RELAZIONE GEOLOGICA

VARIANTE AL PIANO ATTUATIVO

VICCHIO VIA MALESCI / VIA ROSSELLI V_PA_3.2

INTEGRAZIONE RELATIVA ALLE NOTE DELL'AUTORITA' DI BACINO DISTRETTUALE DELL'APPENNINO SETTENTRIONALE – CONTRIBUTO AL DOCUMENTO PRELIMINARE DI VAS – VARIANTE PUNTUALE AL PIANO OPERATIVO DEL COMUNE DI VICCHIO RELATIVA ALLA PREVISIONE CONTENUTA NELLA SCHEDA V_PA_3.2

Mappa "PAI frane nel bacino dell'Arno"

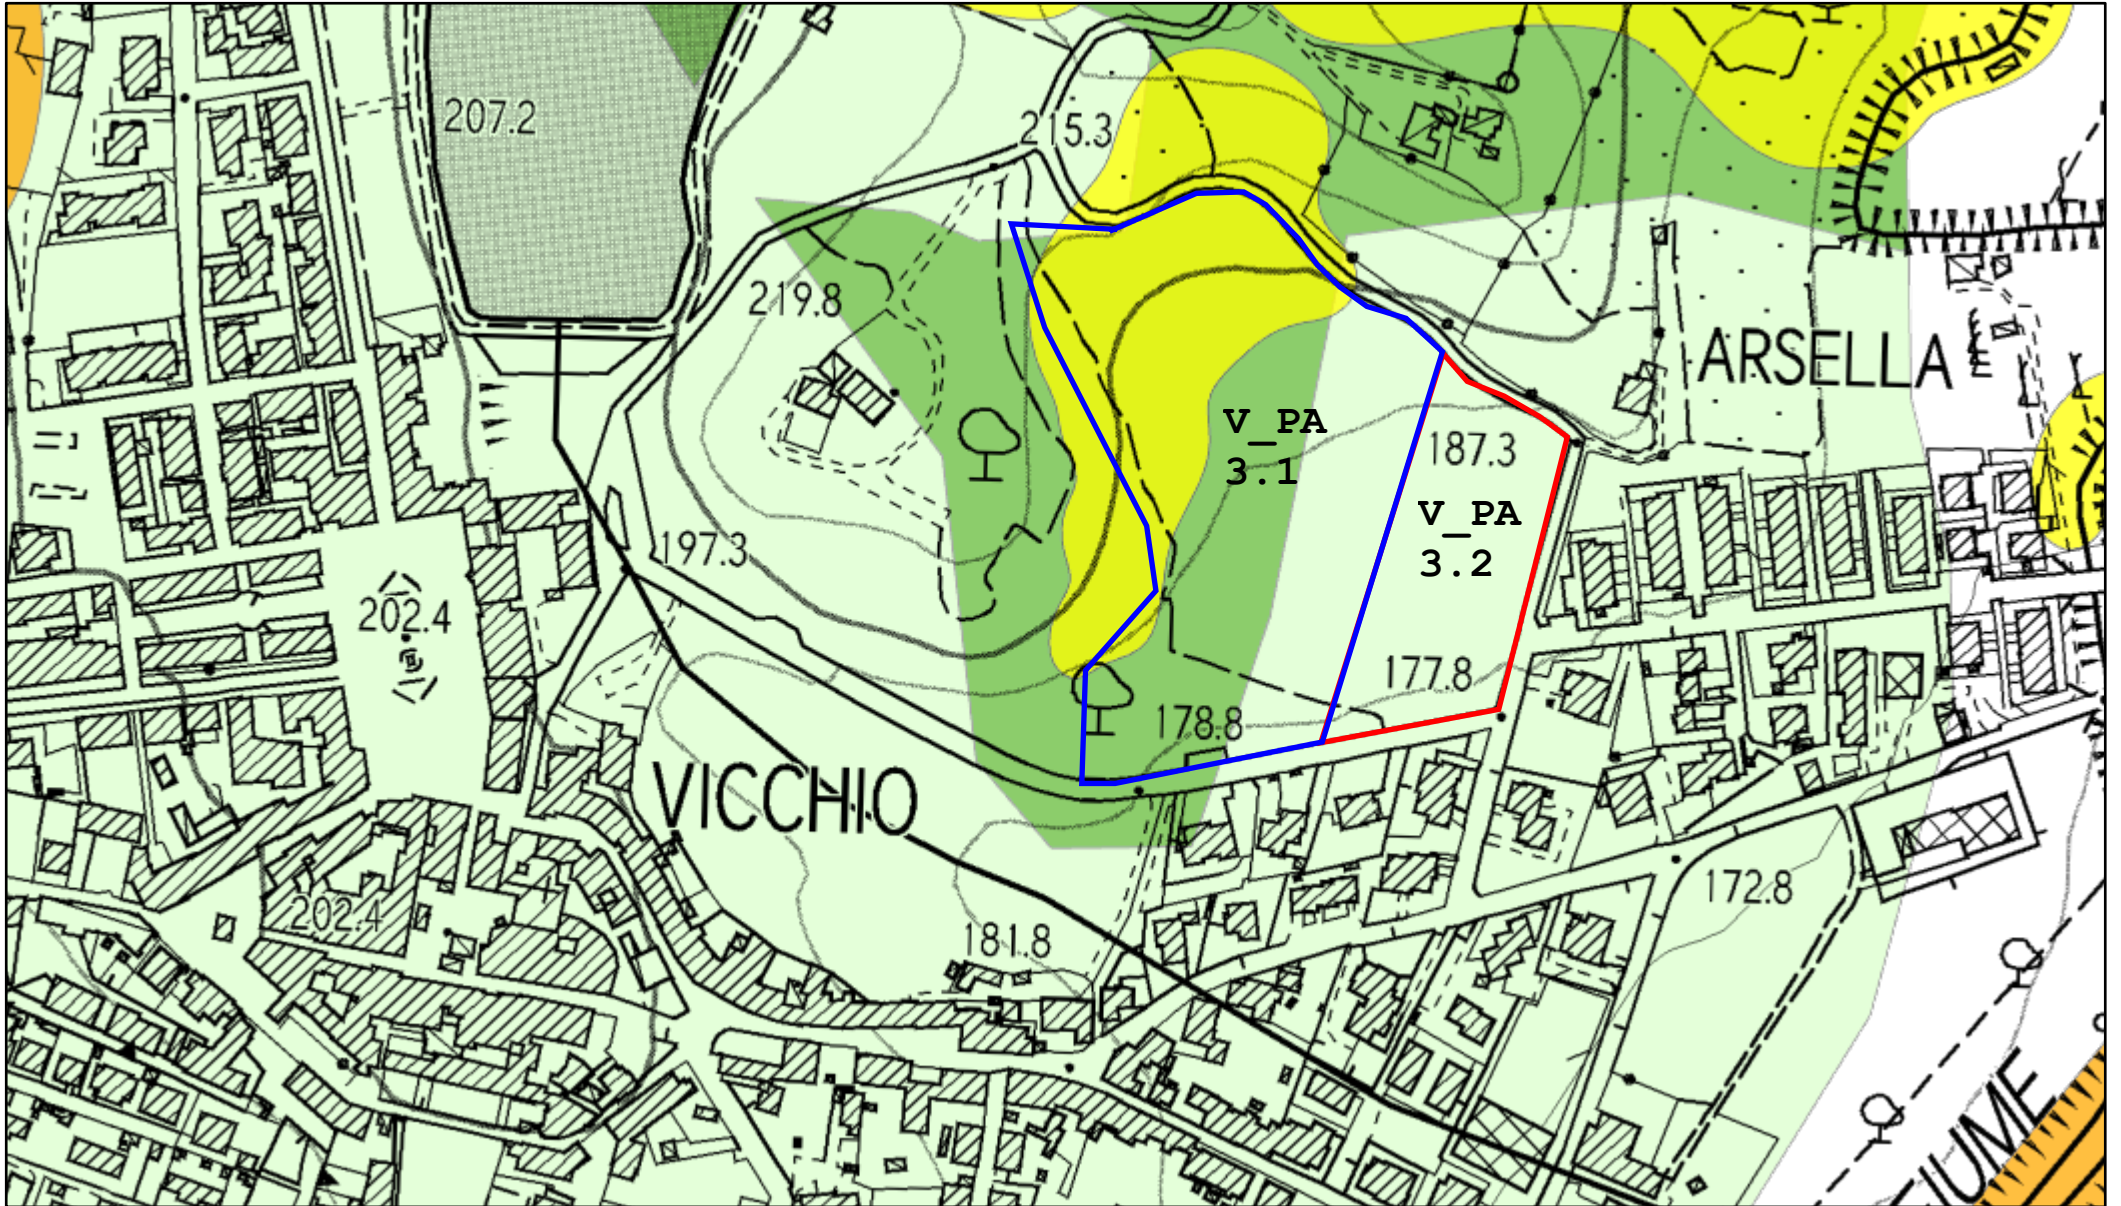
Con riferimento alle note dell'Autorità di Bacino Distrettuale Appennino Settentrionale, riportate nella procedura di esclusione dalla VAS, si individua che l'Autorità di Bacino richiama l'attenzione a proposito del PAI (Piano di assetto Idrogeologico) del Fiume Arno relativamente all'area di cui alla scheda V_PA_3.1 non oggetto della procedura di esclusione dalla VAS, ed in particolare al rispetto delle condizioni dell'art 10 delle NTA del PAI.

-la scheda di fattibilità che la riguarda (SF12) riporta nelle condizioni di fattibilità geologica: “...*Nella porzione di monte interessata da un fenomeno di soliflusso si potranno realizzare esclusivamente le sistemazioni a verde relative al parco territoriale urbano.*”.

La destinazione che il Comune di Vicchio ha dato a tale area è allineata all’art 10 delle NTA del PAI e nell’attuazione di quanto previsto non si potrà che agire nel rispetto di tale norma derivando da pianificazione sovraordinata.

-l’area V_PA_3.2 oggetto della procedura di esclusione dalla VAS in oggetto ha previsioni progettuali conformi alle classi di pericolosità individuate nel PAI e alle relative NTA.
